Modulo per la presentazione delle osservazioni per i piani/programmi/progetti sottoposti a procedimenti di valutazione ambientale di competenza statale

ID: Codice procedura (ID_VIP/ID_MATTM):10844

Impianto per la produzione di energia elettrica da fonte eolica, costituito da 6 aerogeneratori della potenza complessiva di 37,2 MW, un sistema di accumulo da 25 MW e relative opere connesse in località "Rempillo" nel comune di Pitigliano (GR).

TESTO DELLE OSSERVAZIONI

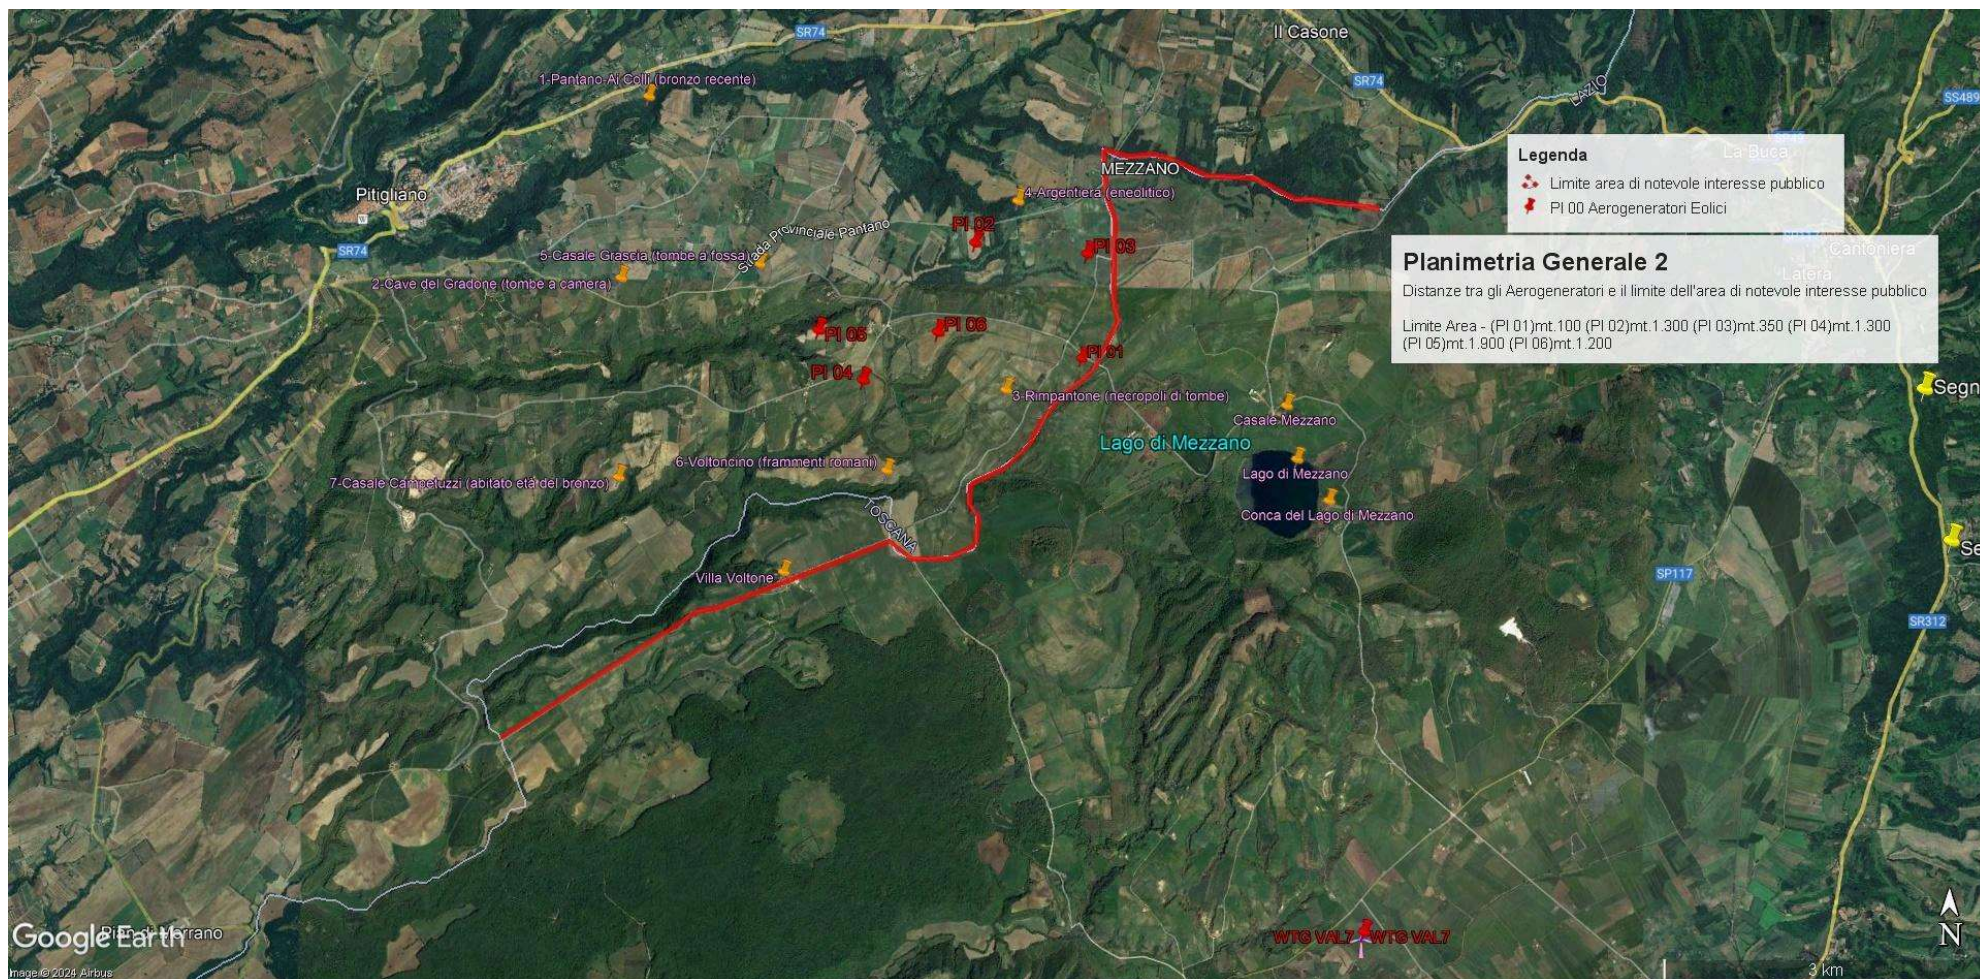
In sintesi, visti l'art. 20 comma 8 lettera c) quater del D.Lgs n 199/2021 e le Linee guida nazionali appena citate, considerato l'enorme impatto dell'impianto eolico industriale denominato "Rempillo" sulla zona paesaggistica di notevole interesse pubblico ben individuata nelle immagini n.1 e n. 2 e sui Beni Culturali evidenziati nell' immagine n. 3 dell'Allegato alle presenti Osservazioni, per la collocazione delle pale P04 e P05 direttamente all'interno del perimetro di un'area archeologica e per gli impatti anche sull'area intermedia e vasta dei pregiati territori laziali della Tuscia settentrionale e in particolare di quelli del pitiglianese ricco di emergenze agricole, naturalistiche, storiche e archeologiche del periodo etrusco ma non solo, si chiede che venga negata l'autorizzazione all'insediamento dell'impianto eolico denominato "Rempillo".

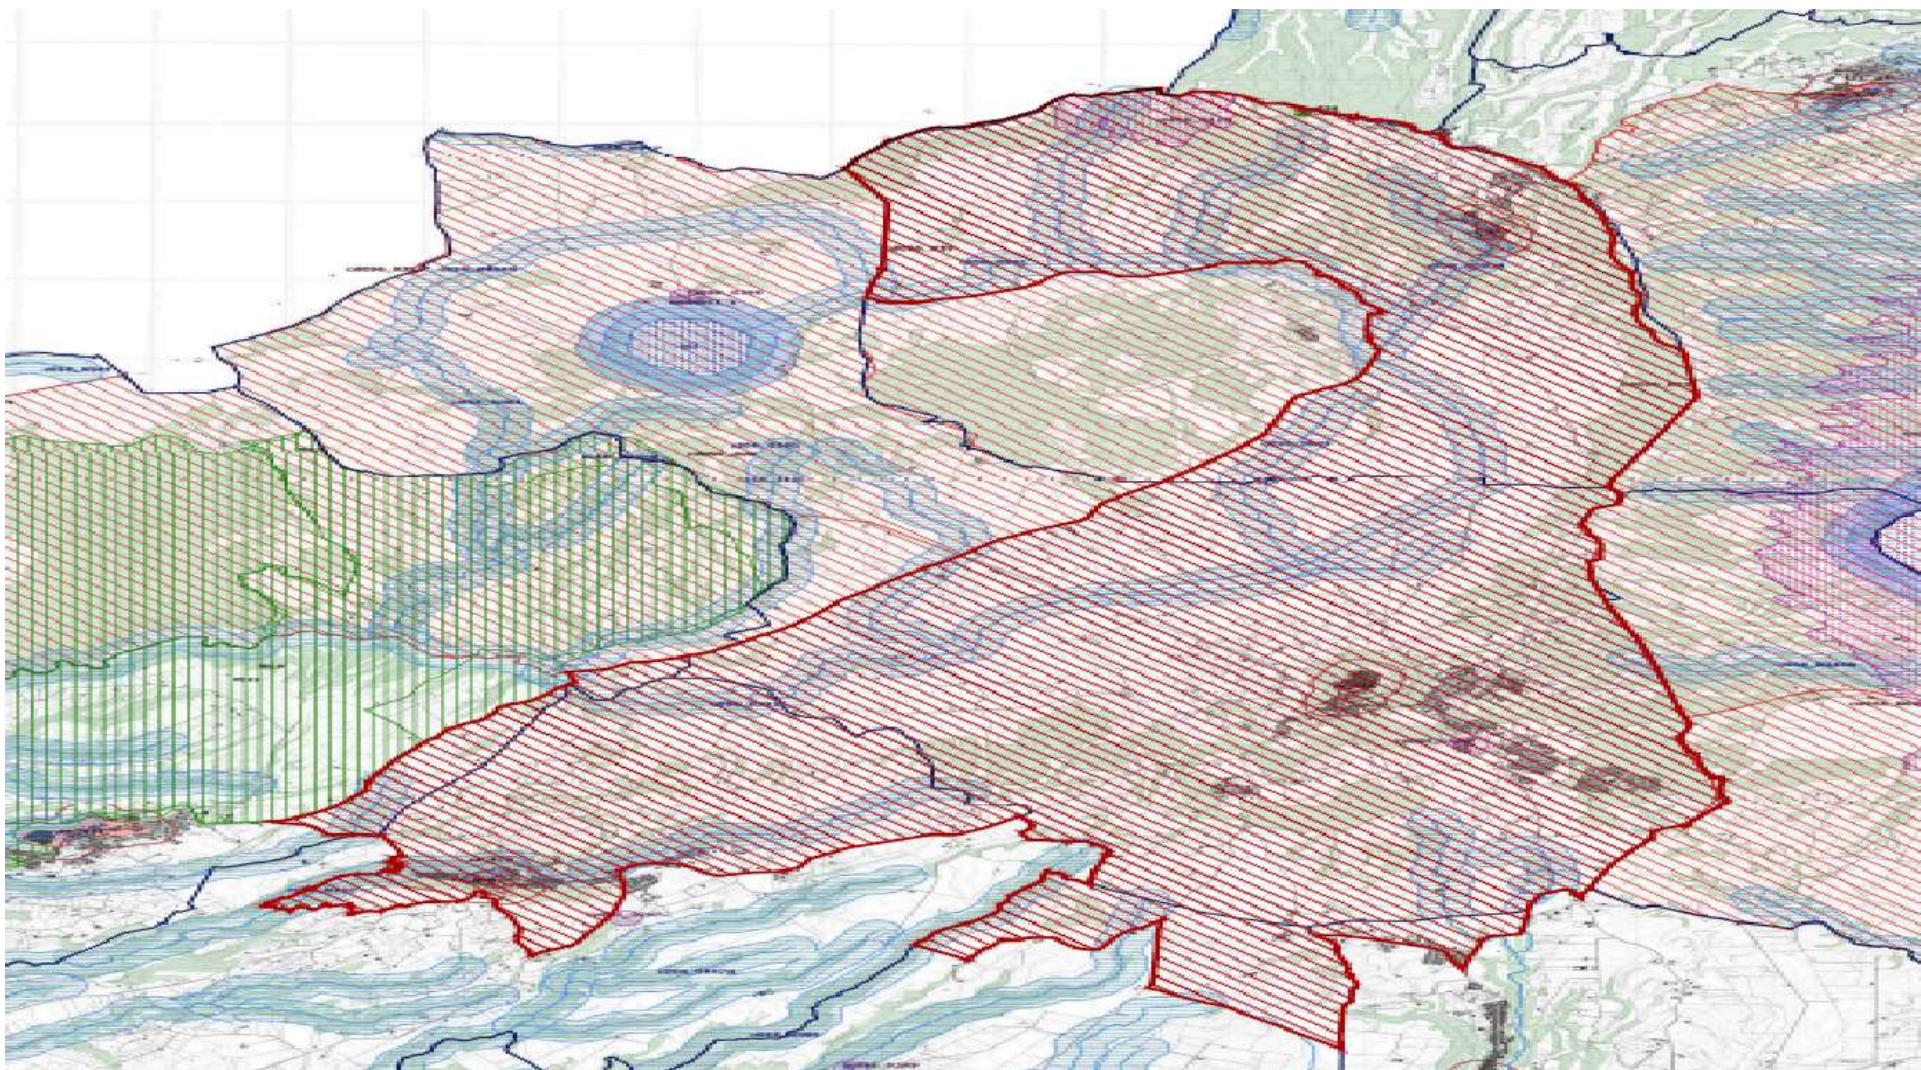
di Latera ...” già citati) e tantomeno viene detto che i sei aerogeneratori sono ubicati all’interno delle fasce buffers dei tre chilometri del primo vincolo nominato e di altri beni naturalistici, come già evidenziato, anche di interesse internazionale per l’avifauna. Come non vengono citati gli impianti eolici in progetto al MASE nel territorio di Valentano (ancora in verifica amministrativa), gli impianti del minieolico su territorio farnesano (3 Torri alte 60 metri) già installate in località Poggio del Crognolo (Farnese), l’impianto eolico industriale “Vallerosa” (7 aerogeneratori alti 200 metri e larghi 158 metri) in procedura VIA presso la Regione Lazio, gli impianti del minieolico già presenti a Valentano, Cellere e Piansano e i due progetti in procedura VIA alla Regione Lazio di 10 aerogeneratori complessivi alti 200 metri nel Comune di Ischia di Castro. La valutazione del cumulo non prende neanche in considerazione gli impianti industriali di fotovoltaico e agrivoltaico in progetto a Valentano, Ischia di Castro, Cellere. L’impianto geotermico in procedura Via al MASE, progettato nella Caldera di Latera.

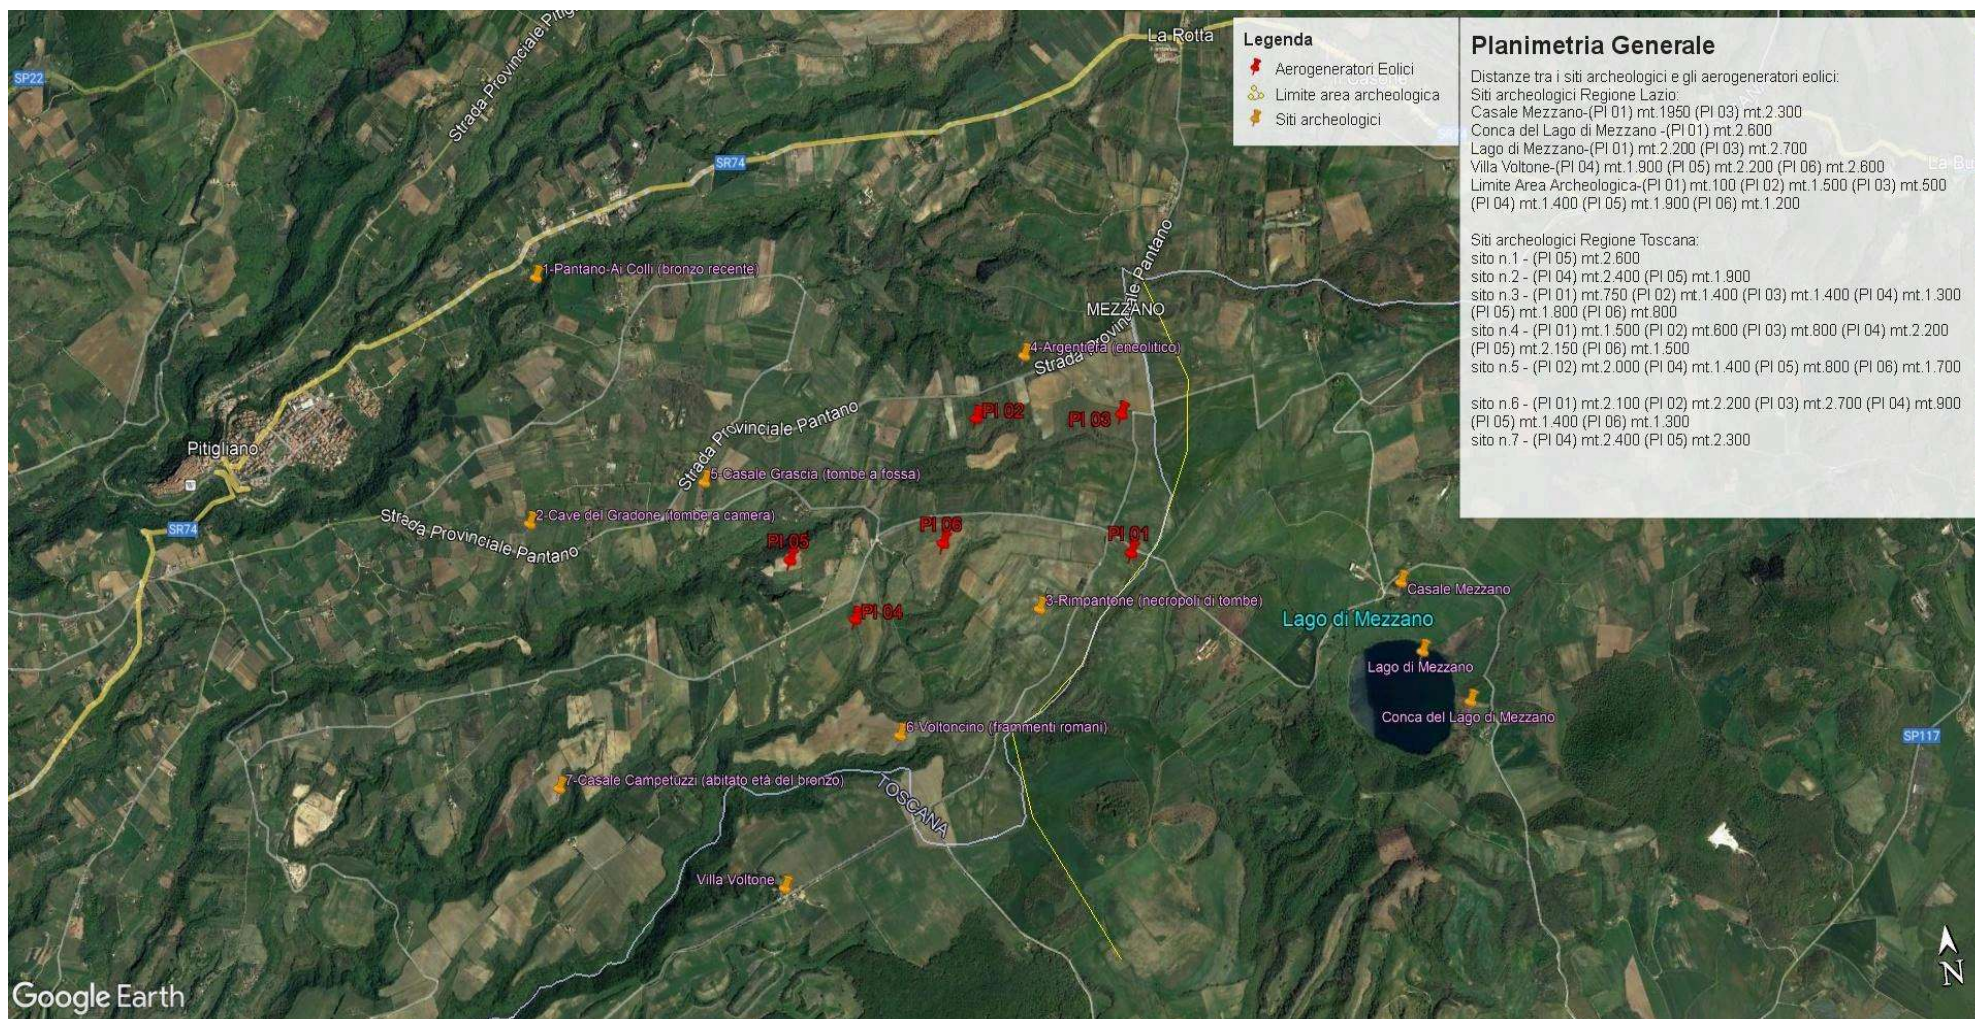
Inoltre, la zona in cui insisterebbe l'impianto eolico industriale Rempillo è compresa nelle fasce di rispetto di 3 km di diversi beni archeologici tutelati dalla parte II del Codice dei Beni Culturali (vedi Allegato, immagine n. 3). Inoltre le pale P04 e P05 ricadono all'interno di un'area archeologica che la Proponente vorrebbe cancellare per il semplice fatto che non è riportata nel documento regionale ma

h) Le zone di interesse archeologico evidenziate nell’immagine n. 3 a cui si aggiungono anche l’importante abitato protostorico di Sorgenti della Nova e Ruderì del Castello altomedioevale che si trovano a circa 4 km dalle aree in cui è stato progettato l’impianto eolico industriale. Poco più lontano i resti del castello medioevale “Morroneccio”. Nell’area vasta le preziose necropoli eneolitiche (Poggi Alti) ed etrusche di Pitigliano, Sovana e Sorano.

Immagine n. 3. Impatti dei sei aerogeneratori (in rosso) ricadenti nelle fasce di rispetto dei 3 km dai Beni Culturali (in giallo) e quindi in **area non idonea** al loro insediamento (ex art 20 co. 8 lettera c quater del D.Lgs n. 199/2021 e ss.mm.ii). **Inoltre si segnala che le pale P04 e P05 ricadono all’interno di un’area archeologica e quindi in altra area non idonea.**

Immagine n. 4 Situazione di saturazione da impianti FER nella provincia di Viterbo. Non sono riportati gli impianti fotovoltaici e agrivoltaici che hanno inciso per buona parte nel cumulo di impianti FER per superare già nel 2023 gli obiettivi del PNIEC assegnati alla Regione Lazio per il 20230.

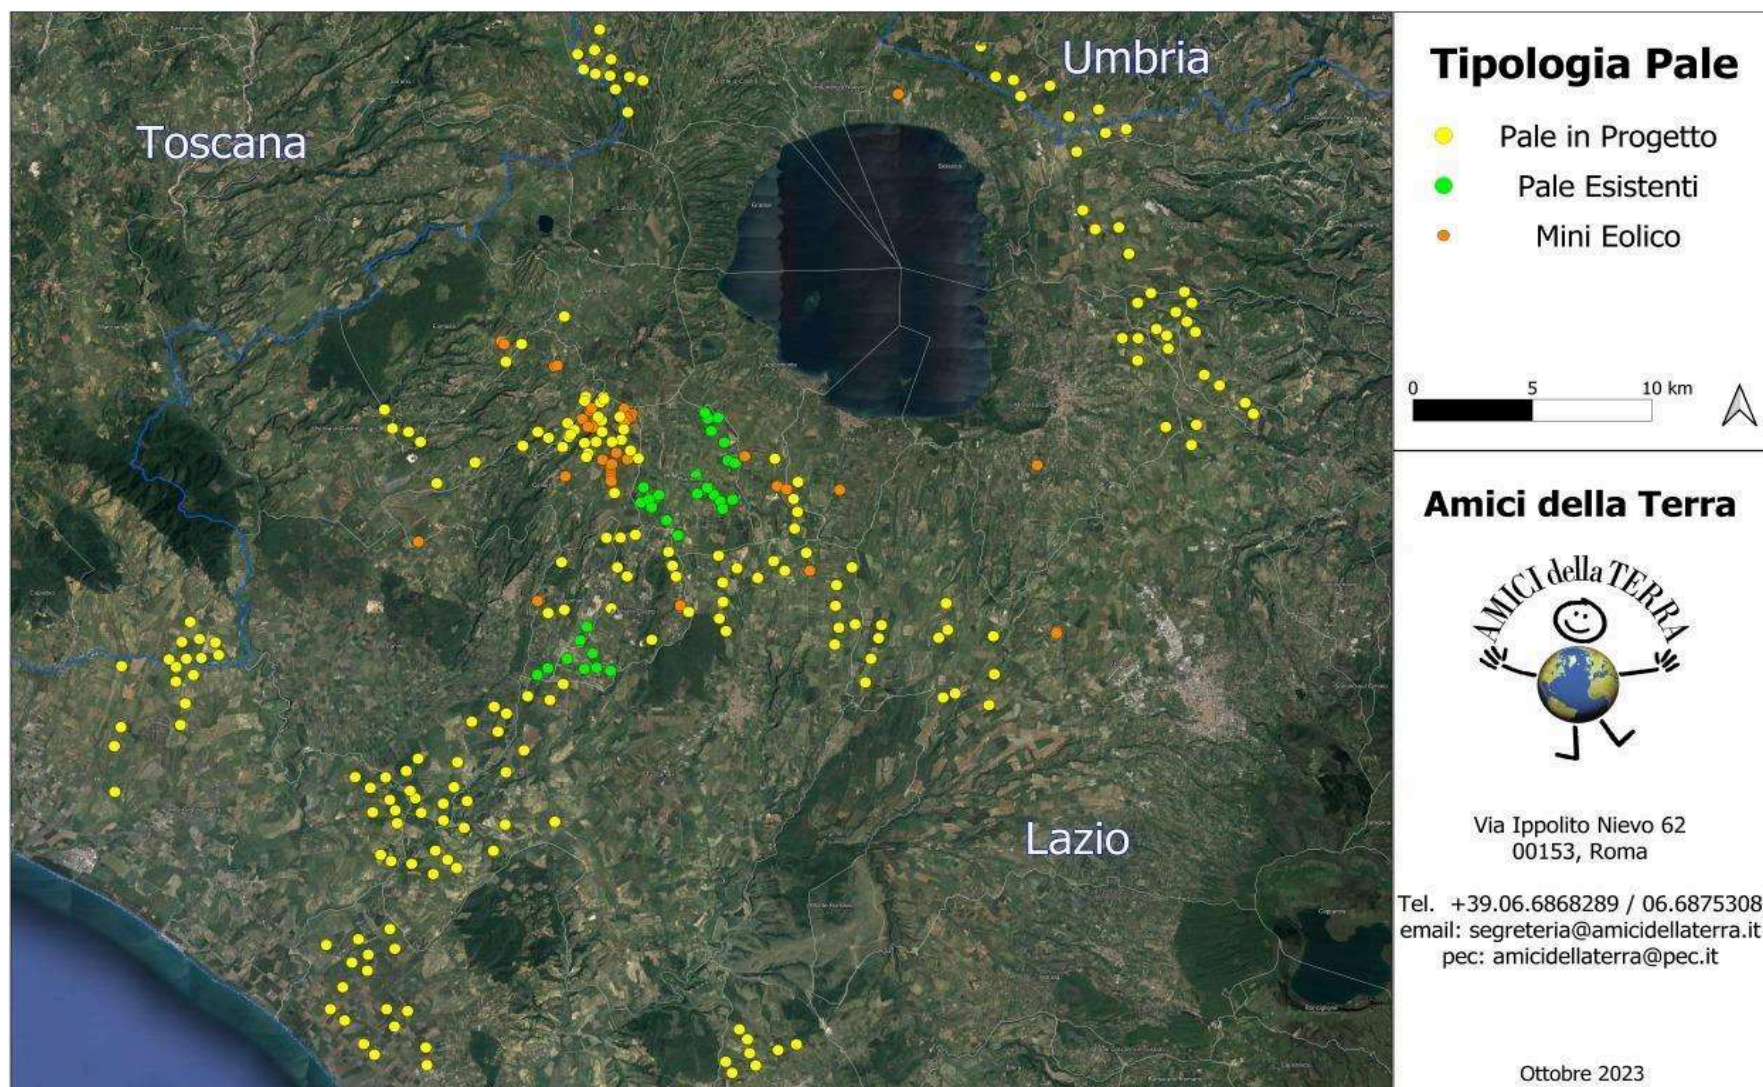
Quindi anche la Regione come Ente deputato dalla normativa nazionale a legiferare sulle aree idonee e non idonee si è espressa riguardo al fatto che abbia assolto ai doveri e alle quote stabilite dal PNIEC e in ambito regionale la provincia di Viterbo è stata quella con il più alto tasso di impianti FER tra tutte e quindi ormai satura ed il cumulo degli impianti FER installati, autorizzati e in progetto rappresenta una **elevata criticità per la sostenibilità ambientale di ulteriori eventuali iniziative,** L'impianto eolico “ Rempillo” pur essendo “esterno al confine provinciale e regionale ma nelle sue immediate vicinanze (a soli 100 metri i primi due aerogeneratori) oltre ad impattare sul territorio e sulle economie di tre Comuni del Lazio (Farnese, Valentano e Latera) si trova nelle fasce di rispetto dei Beni di notevole interesse pubblico come si è evidenziate nelle Osservazioni nn. 1 e 2 e crea anche degli impatti negativi anche sui beni naturalistici come verrà dettagliato nell'Osservazione n. 4. Inoltre andrebbe a sommarsi al già enorme cumulo di impianti eolici e fotovoltaici e geotermici che già creano una elevata criticità ambientale nella provincia di Viterbo e interferiscono anche con il

territorio toscano come si può vedere dalle immagini nn. 4 e 5 dell'Allegato n. 1.
